Ideenwettbewerb für die kantonale st. gallische Land- und Hauswirtschaftl. Schule in Flawil.

fasser des erstprämierten Entwurfes zu übertragen. — Dem Bericht des Preisgerichtes sei folgendes entnommen:

I. Preis (5000 Fr.), Entwurf Nr. 10. — Grundriss vom Erdgeschoss und Querschnitt. — 1:800.

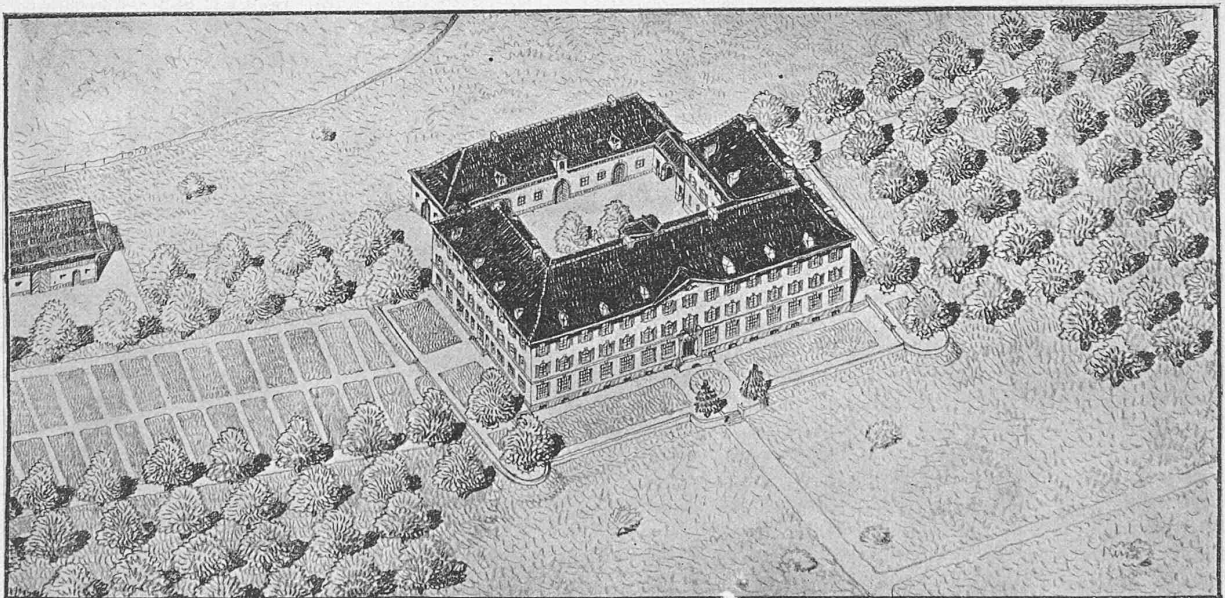
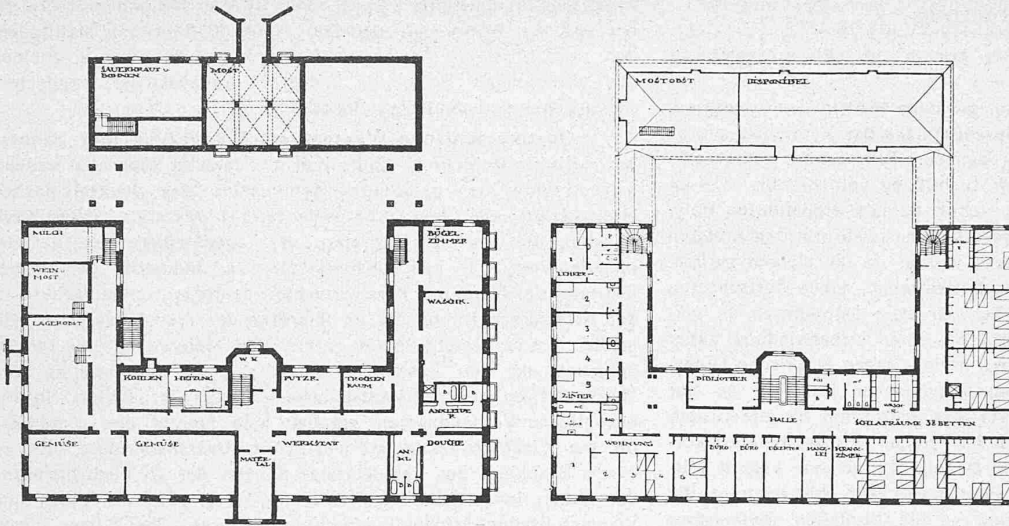
Nr. 10. „Torbogen“. Die Gesamtgebäudeanordnung ist bei diesem Projekt dadurch richtig gefunden, dass eine Hofanlage mit durchgehender Strasse ausgebildet wurde und zwar durch Stellung des Hauptgebäudes südlich und des Oekonomiegebäudes nördlich derselben. In diesem Oekonomiegebäude ist die Unterbringung aller landwirtschaftlichen Betriebsräume möglich und dadurch wird das Hauptgebäude entlastet.

In letzterem sind Haupt- und Nebentreppen praktisch und übersichtlich angeordnet, eine klare Zusammenfassung aller Hauswirtschaftsräume mit guter Verbindung zum Gemüsegarten durchgeführt und ebenso die Lehrräume richtig plazierte. Direktor und Kanzlei sollten beim Haupteingang im Parterre untergebracht sein. Die allgemeine Disposition der Schlaf- und Waschräume ist zu-

treffend, jedoch lässt die Möblierungs-Möglichkeit in verschiedenen Punkten noch zu wünschen übrig. Die Waschküche und das Bügelzimmer würden besser auch im Oekonomie-Gebäude untergebracht, wodurch Belästigung der Lehrzimmer vermieden würde. Hof- und Aussen-Ansichten wirken gut, namentlich infolge der ruhigen Dächer.

II. Preis ex aequo,
II. Rang (4000 Fr.)
Entwurf Nr. 22.
Arch. Ernst Kuhn,
St. Gallen.

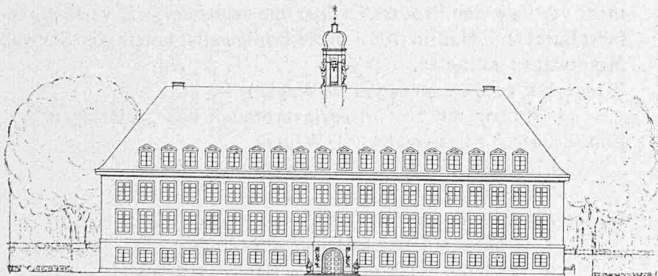
Nr. 22. „Sparsam“. Die Gruppierung des Baues um einen geschlossenen Innenhof ist dem Verfasser gut gelungen. Die Zufahrt durch die in der Haupt-axe angenommene Einfahrt und den stark fallenden Hof ist unpraktisch.

Der Eingang von der Hofseite ist zu nebensächlich und ohne Windfang ausgebildet. Der Haupteingang liegt im Kellergeschoss der Südseite, was der Gesamtsituation nicht entspricht. In den übersichtlichen Grundrissen sind die verschiedenen Raumgruppen sehr gut zusammengefasst. Die Korridore weisen bei grosser Oekonomie schöne Raumverhältnisse auf. Haupt- und Nebentreppen sind klar und richtig disponiert. Namentlich hervorzuheben ist die praktische Anlage der Treppe im Ostflügel, die ausser den Wirtschaftsräumen die Direktorwohnung, die Lehrerschlafzimmer und Diensträume bedient. Das Zusammenfassen der Lehrzimmer in ein Appartement in der Südostecke ist zweckmässig und die Verbindung mit dem Hauptgebäude gut. Das Krankenzimmer liegt richtig abgesondert an der Nebentreppe. — Die Architektur zeigt bei gutem Rhythmus und schönen Verhältnissen grosse Einfachheit. Zu beanstanden sind die zu eng aneinander gereihten Dachfenster und der etwas überreich geratene Dachreiter. (Schluss folgt.)
